**Modulo per la presentazione delle osservazioni per i piani/programmi/progetti sottoposti a procedimenti di valutazione ambientale di competenza statale**

Progetto per la realizzazione di impianto eolico denominato "Poggio alle Pancole" Comune di Lajatico (PI).  
Codice della procedura 7874 data di avvio 4-1-2022.

**Progetto per la realizzazione di un impianto eolico, denominato "Poggio alle Pancole", costituito da n. 7 aerogeneratori, per una potenza complessiva pari a 42 MW, e delle rispettive opere di connessione alla RTN, da realizzarsi nel Comune di Lajatico (PI). Cod procedura 7874**

**OSSERVAZIONI – ALLEGATO 3**

Estratto tavola 20V036\_L\_Visibilita\_Lajatico\_beni\_A1\_DEF.pdf

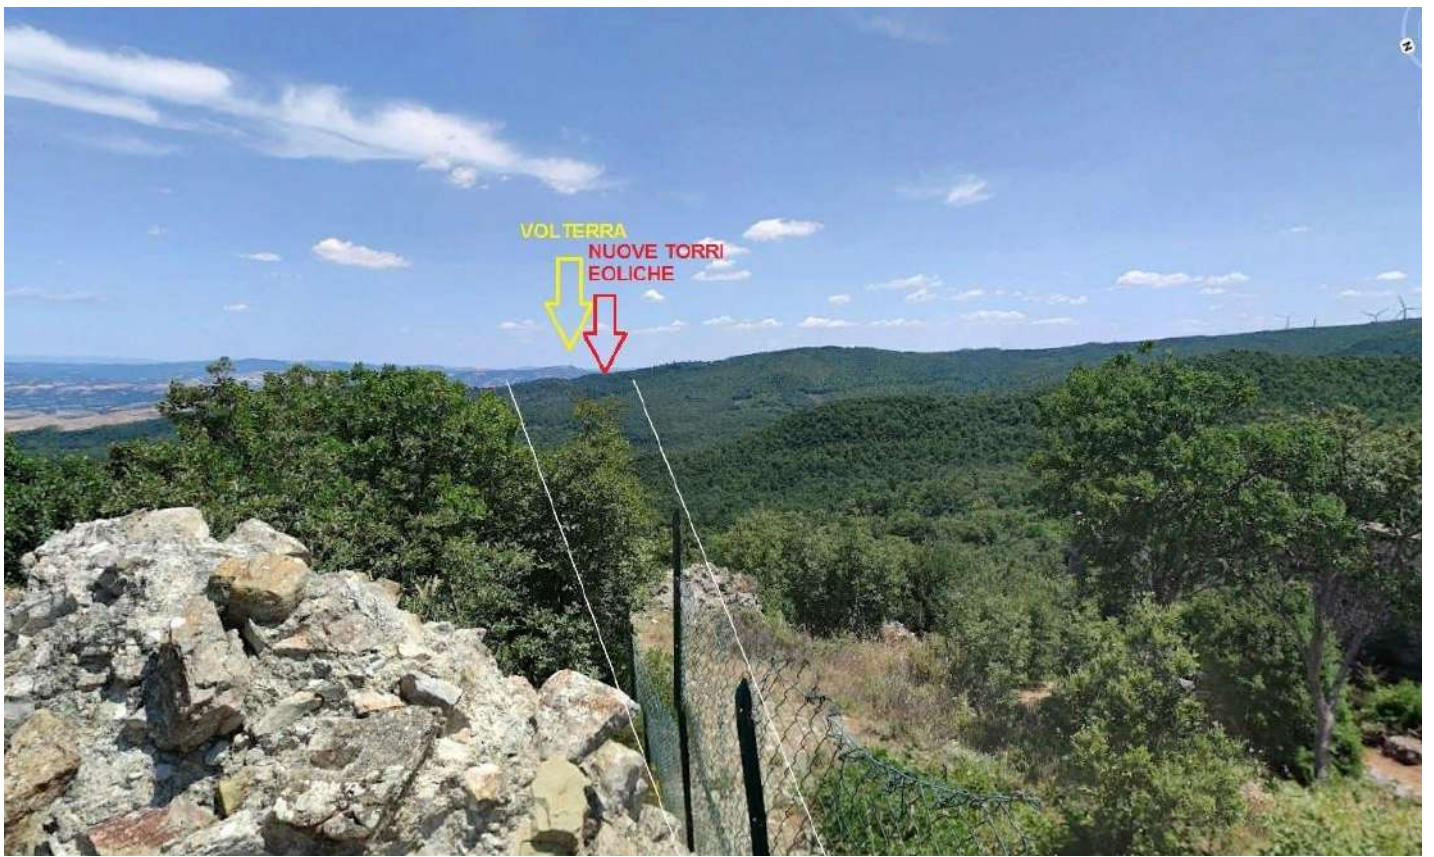
Il progetto del nuovo parco eolico invece è posto proprio lungo la direttrice Rocca di Pietracassia – Volterra, e le prime torri eoliche sono site ad una distanza molto ridotta dalla Rocca (meno di 2 chilometri). La realizzazione del Parco potrebbe perciò distruggere per sempre la più importante direttrice visiva storica che ancora possiamo apprezzare, con grave, insipiente e irreparabile danno al paesaggio, alla storia e alla cultura del territorio.

*Vista dalla Rocca di Pietracassia verso Volterra – il nuovo parco eolico andrebbe ad impattare proprio sulla direttrice, e posto a meno di 2 chilometri, impedirebbe la vista di Volterra dalla Rocca; il parco eolico esistente, visibile sulla destra, è posto tra 4 e 6 chilometri, ed è parzialmente nascosto da un colle più alto.*

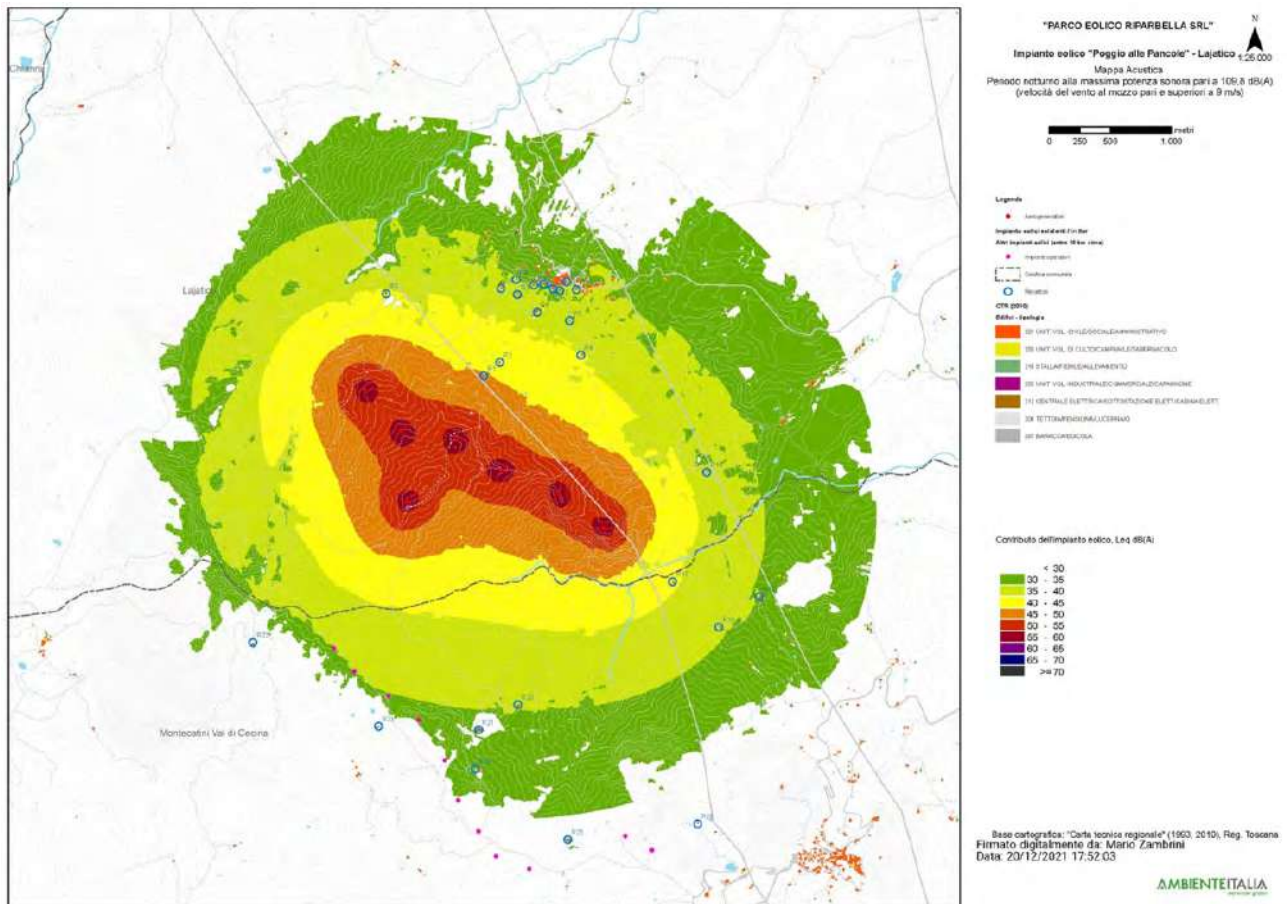
3. Nella valutazione del criterio differenziale a finestre chiuse si fa riferimento a un modello di facciata del fabbricato assolutamente non verosimile: il potere fonoisolante di un vetro 3 mm viene dichiarato 30 dB. Il potere fonoisolante di un vetro 3 mm, basta fare una veloce ricerca in letteratura, non supera i 25 dB e se ragioniamo di infisso nel suo complesso non siamo sopra i 20 dB. L'assunto della stanza 4 metri per 4 metri e volume 43 mc non è assolutamente cautelativo perché le camerette abitabili hanno superfici di calpestio inferiori ai 10 mq e volumi inferiori ai 30 mc. In ogni caso è pieno di stanze con superficie di calpestio inferiore ai 16 mq, basta una qualsiasi camera matrimoniale. La stima dell'indice dell'isolamento di facciata è quindi del tutto sovrastimata, quindi errata e porta a dichiarare che il livello di rumore ambientale a finestre chiuse è inferiore al limite di applicabilità sia di giorno che di notte. Ciò non è corretto e, in situazioni di bassa rumorosità residua come stimata/misurata dai tecnici, quando il differenziale si applica, SI SUPERA. Risulta evidente che senza l'assunto della valutazione errato dell'isolamento di facciata il criterio differenziale a finestre chiuse risulta superato.

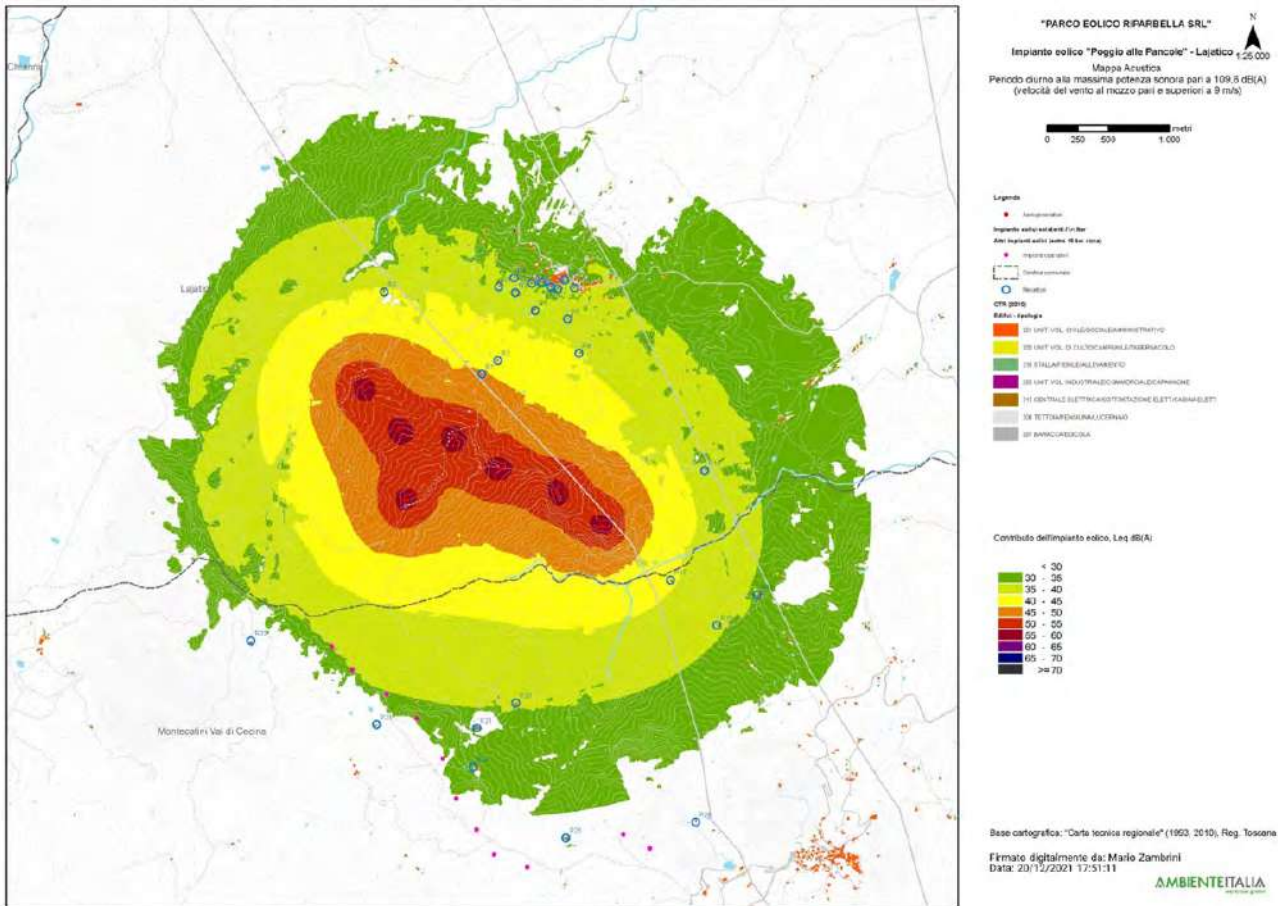
4. L'osservazione ancora più cogente riguarda l'assunto dell'abbattimento di una parete a finestre aperte pari a 10 dB. 10 dB di abbattimento, prova qualsiasi misura che si possa fare in qualsiasi situazione, può andare bene in caso di parete molto grande, di importante  $R_w$  e con finestra piccola, inferiore al 5% della superficie finestrata. Già una stanza normalissima di una cameretta con finestra 1,2x1,4, mediante misura a 1 m dalla facciata in esterno e una all'interno con fonometro a 1 m dalla finestra aperta e oltre 1 m dalle altre superfici riflettenti microfoni a 1,5 m di altezza non presenta abbattimento del rumore superiore a 6 dB, a meno di non avere all'interno un ambiente sovraccarico di arredi solo fonoassorbenti in una condizione assolutamente non realistica. Se poi ci spostiamo a una camera con una banale porta finestra da 1,2mx2,4m si perde un ulteriore dB di abbattimento e in situazioni, che esistono tranquillamente, di infissi ampi (tipo 1,8x2,4 o 2x2,4 o anche oltre) si arriva a situazioni in cui l'unico abbattimento che offre la parete è la riduzione di 3 dB dati dai coefficienti di riflessione di facciata. Coefficiente di riflessione di facciata che, oltretutto, qui non risulta valutato.

Se ne deduce che ipotizzando un abbattimento delle pareti inferiore a quello della valutazione e conforme alle stime riportate il criterio differenziale a finestre aperte si applica e SI SUPERA, sempre con riferimento ai bassi livelli di rumorosità registrati e che sono caratteristici della zona.

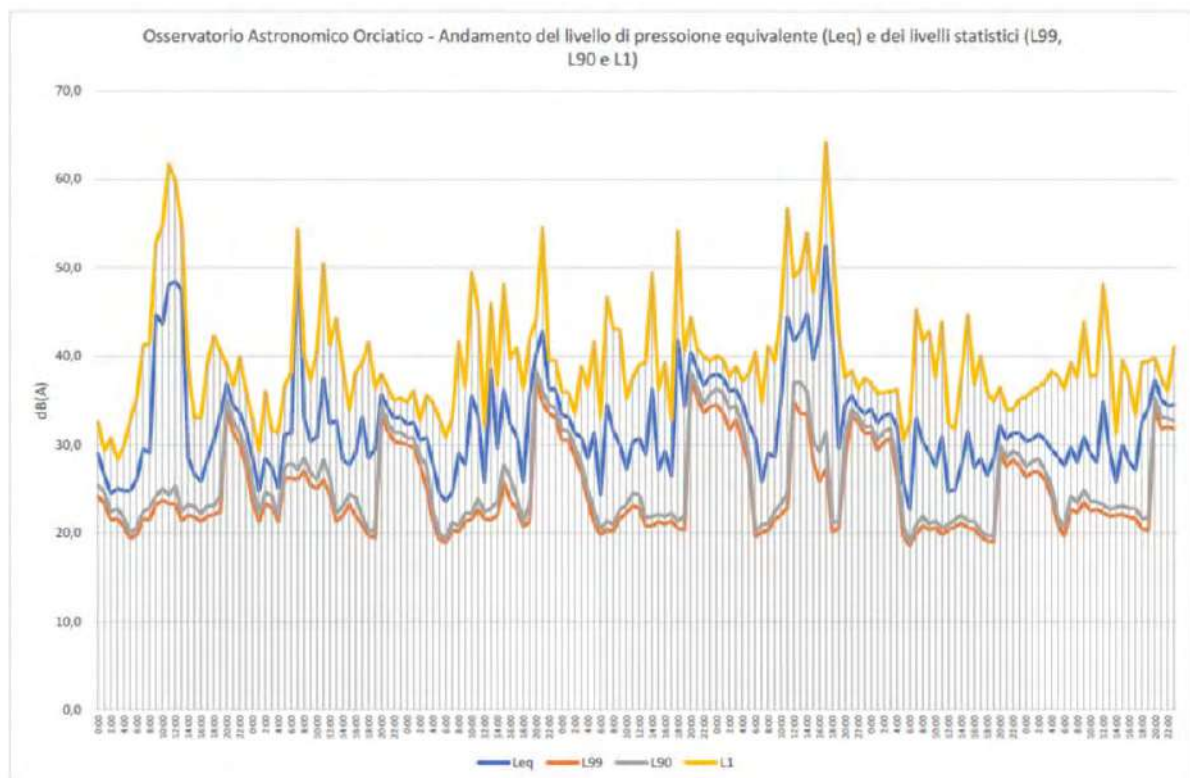
pagina 28 che in corrispondenza di livelli di pressione equivalente Leq intorno ai 45 dB(A), i livelli

di pressione istantanea L1 si aggirano intorno ai 63 e 65 dB(A) o comunque superiori a 50 dB(A) e questo per periodi di 4 e 9 ore, quindi per buona parte della giornata.
